Top 6 Steinberghalle

Sanierung der Steinberghalle

Stellungnahme des SC Rist zu dem vorgesehenen Ablauf der
Maßnahmen gemäß Beschlussvorlag BV/2024/108

Provisorische Umkleide- und Sanitärcontainer

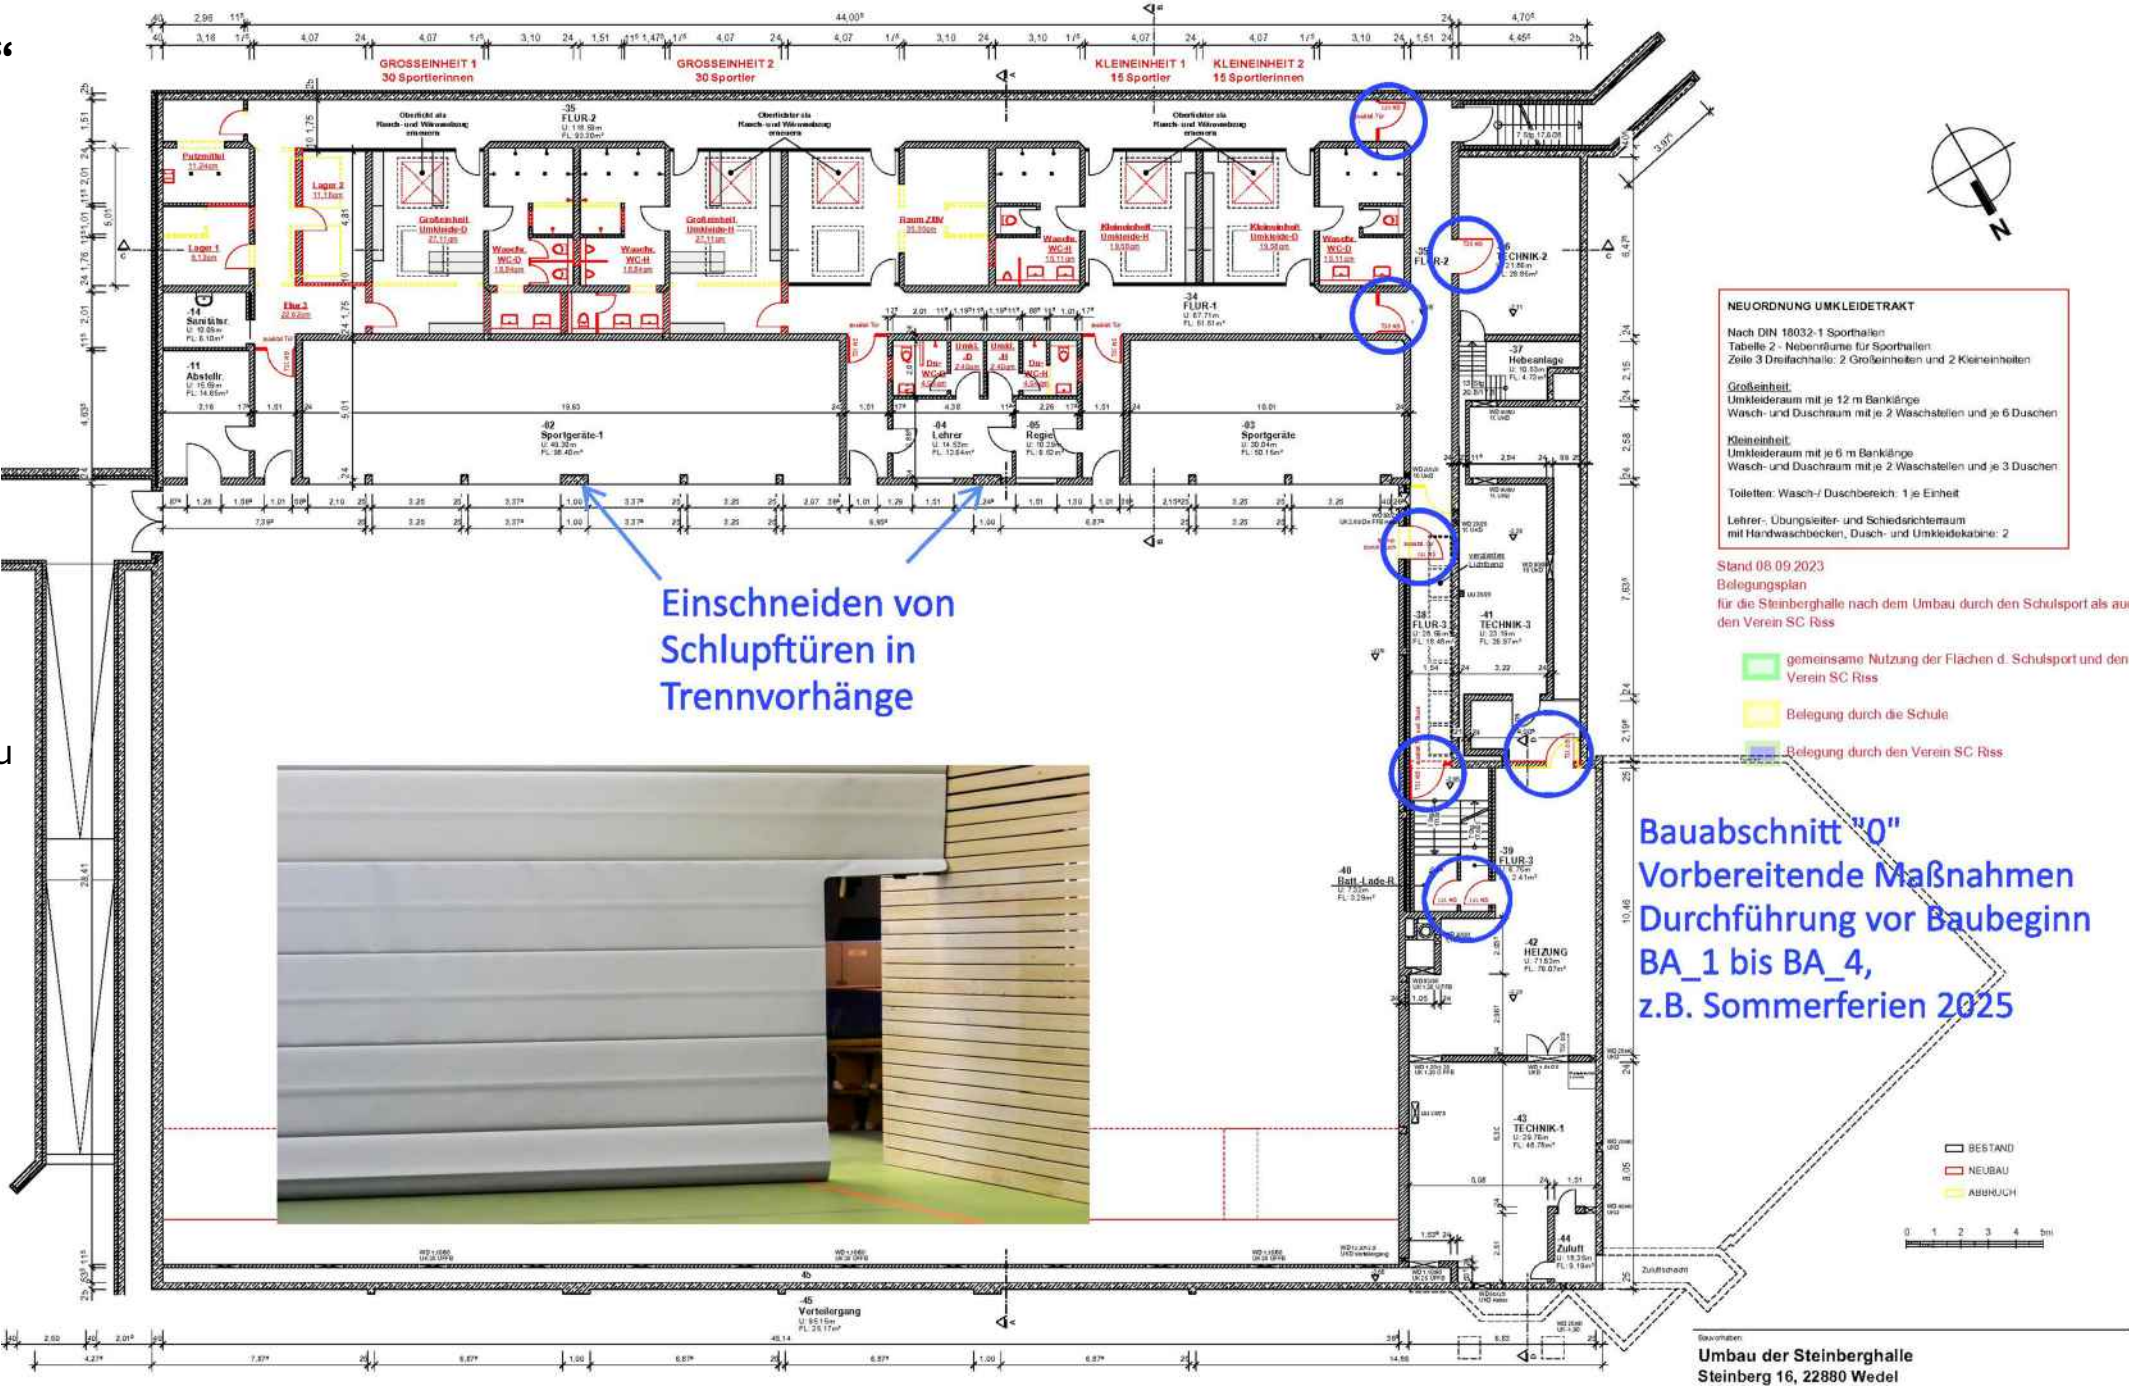
Seit mehr als vier Jahren sind die Duschen der Umkleiden in der Steinberghalle wegen Legionellengefahr gesperrt und es sind Container als Ersatz dafür aufgestellt. Sie beinhalten Duschen und Umkleiden. Bei Bedarf benutzen die Sportler und Sportlerinnen die WC's im Foyer der Halle. Das Vorhandensein der Container sollte für einen zügigen Ablauf der Hallensanierung genutzt werden.

Bauabschnitt „1“

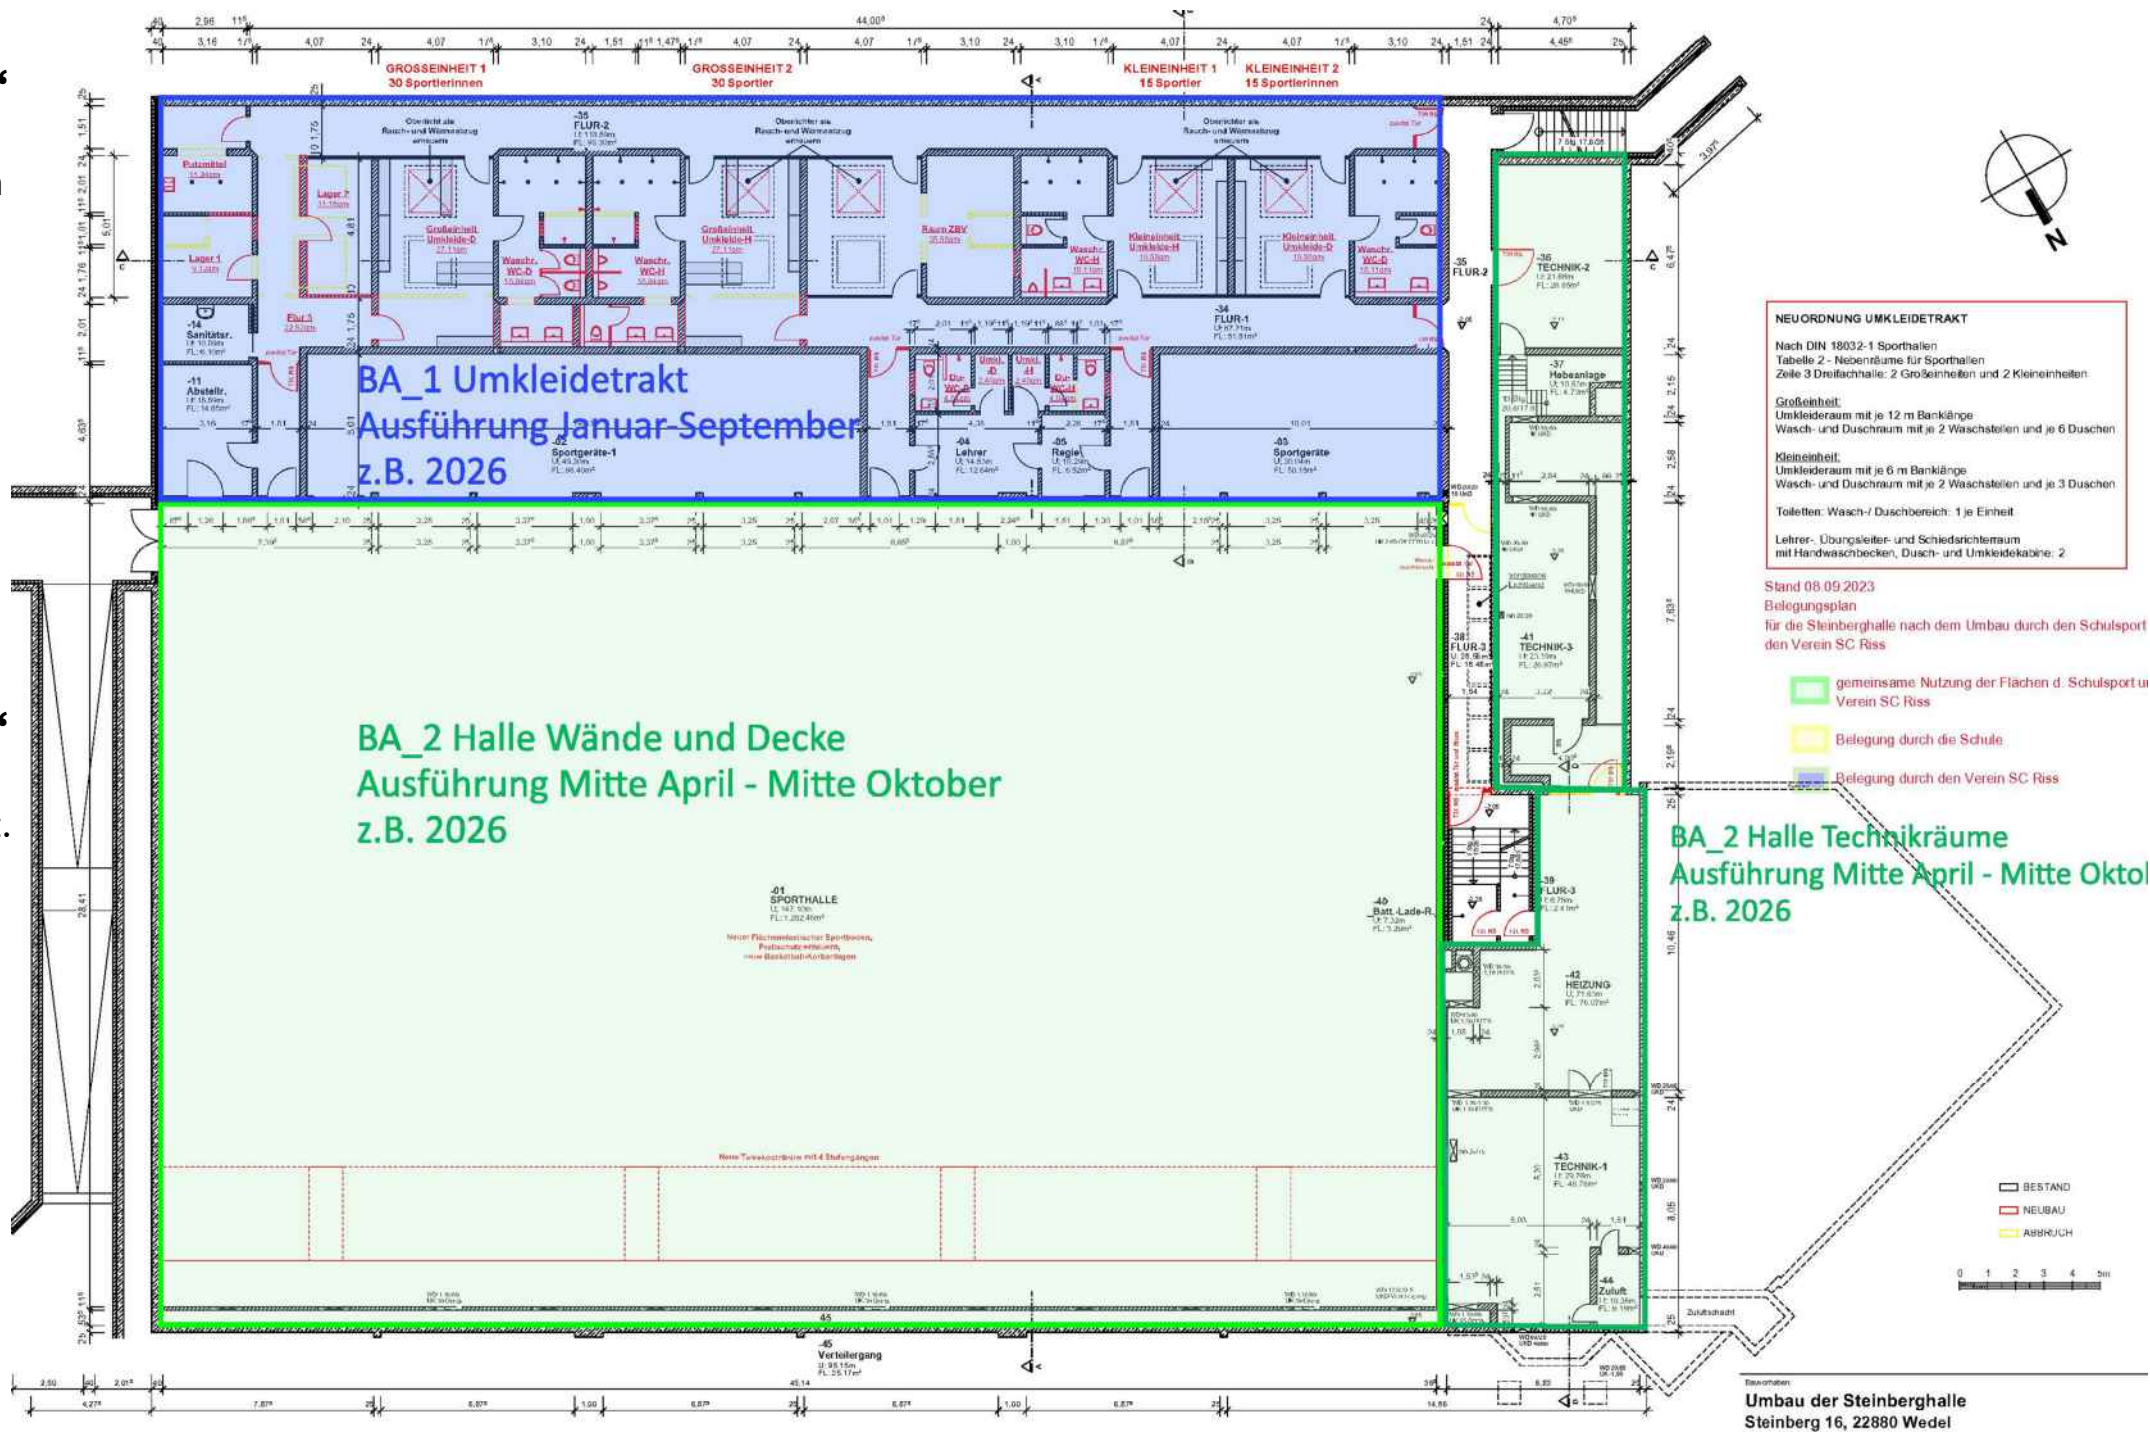
Wegen der Sanitär-container kann auf den Umkleidebereich verzichtet werden. Deshalb kann der Umkleidetrakt auch während des noch stattfindenden Sportbetriebs saniert werden. Z.B. im Zeitraum Januar – September 2026

Findet ab Mitte April parallel zum BA_1 statt. Bis Mitte Oktober stehen dafür 6 Monate zur Verfügung.

Gleichzeitig sollten die Technikräume saniert werden.

Bauabschnitt „4“

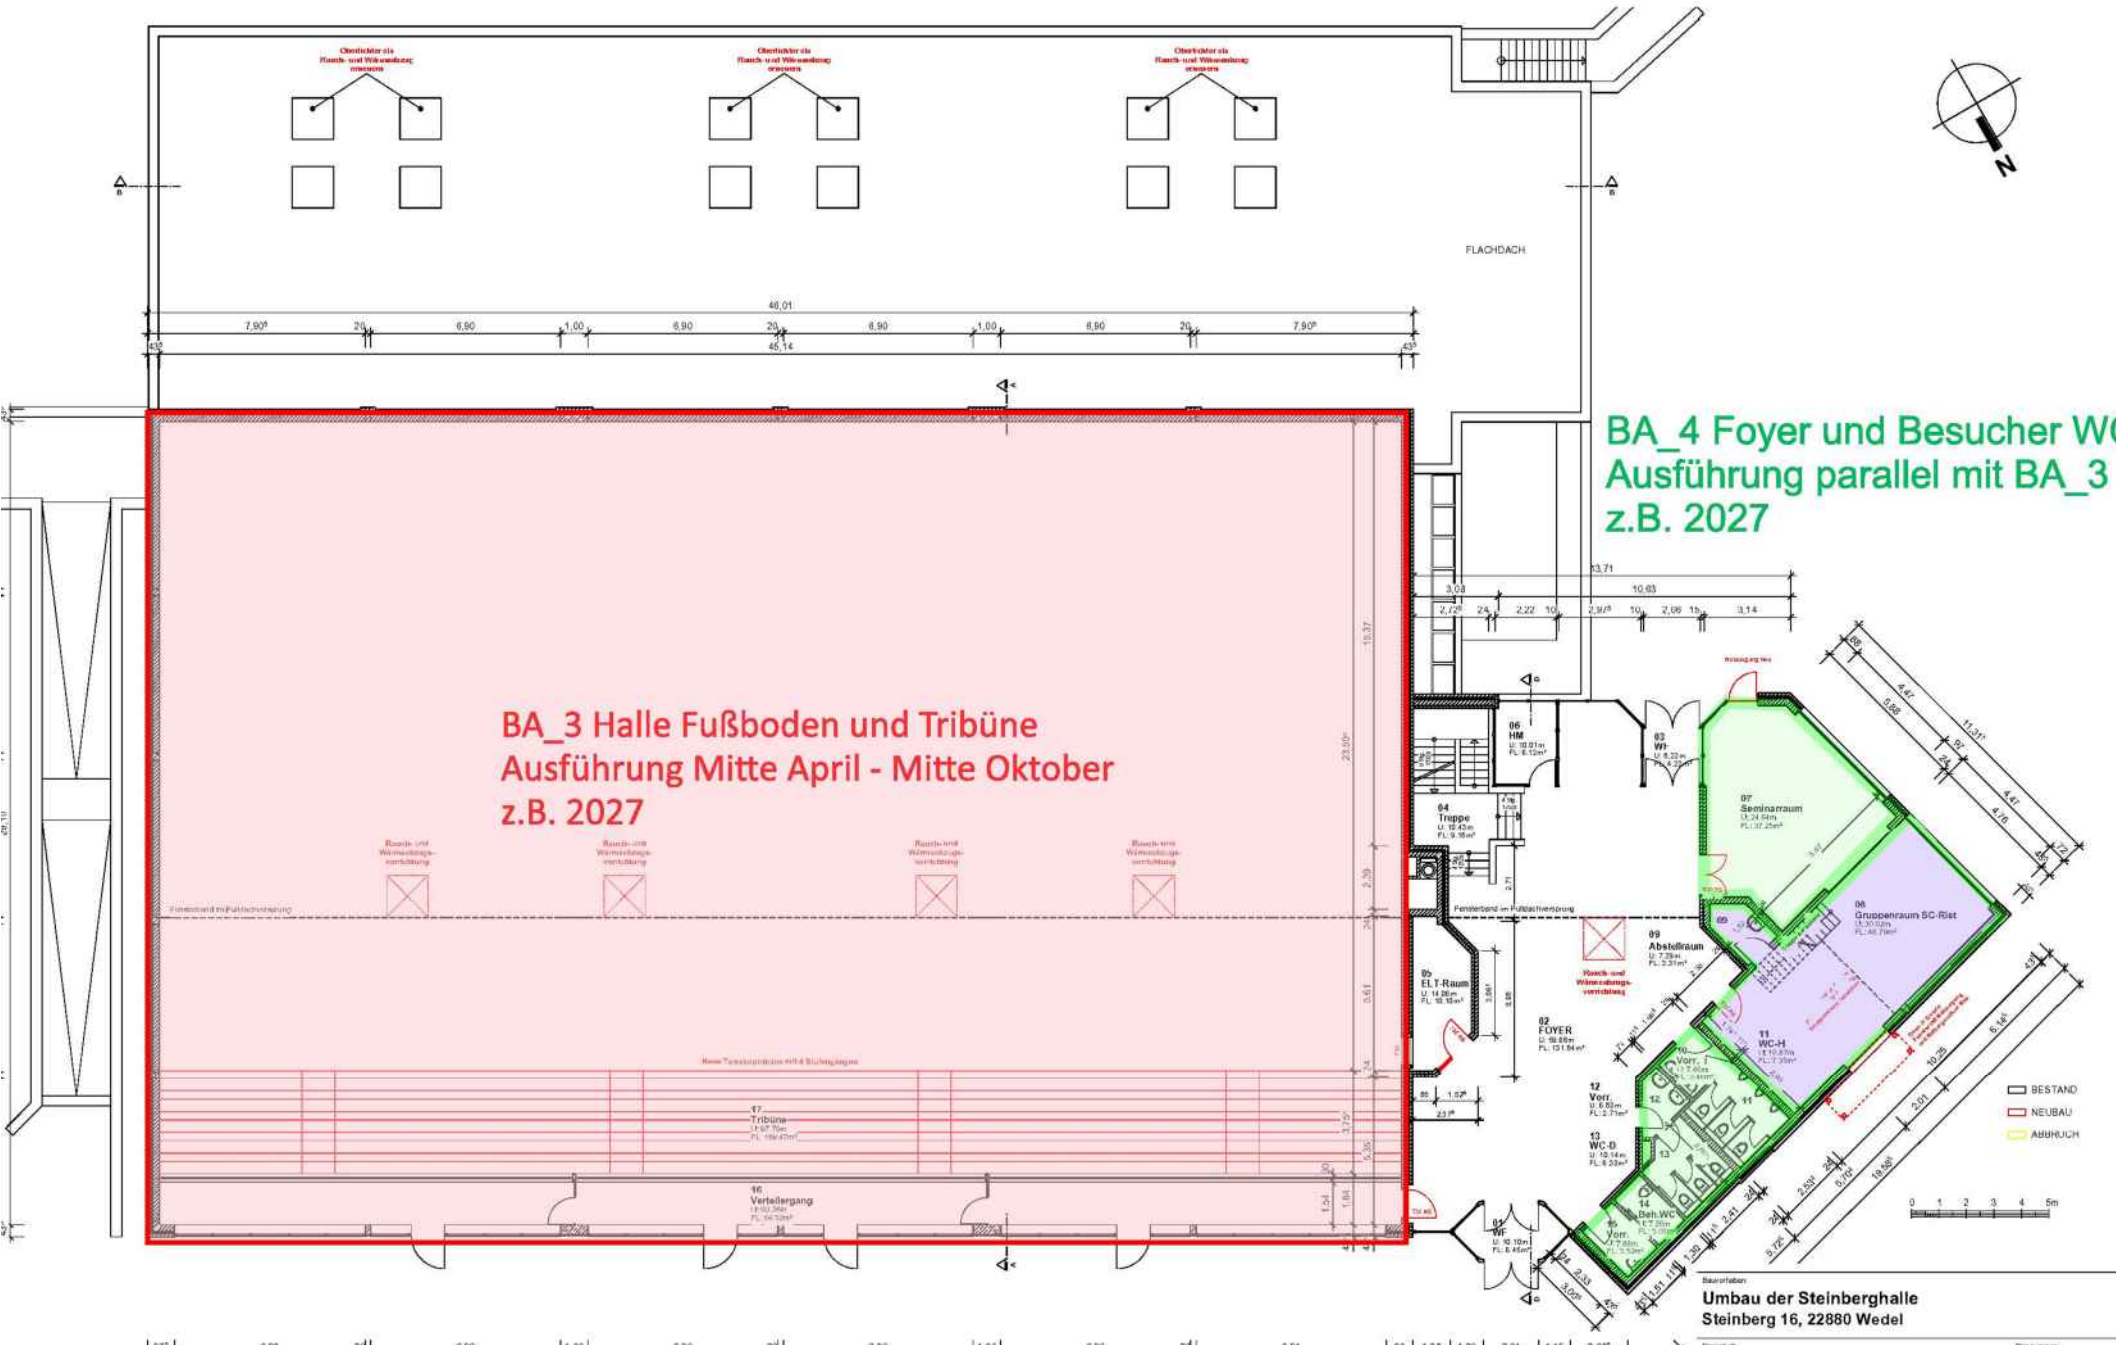
Findet parallel mit BA_3 statt.
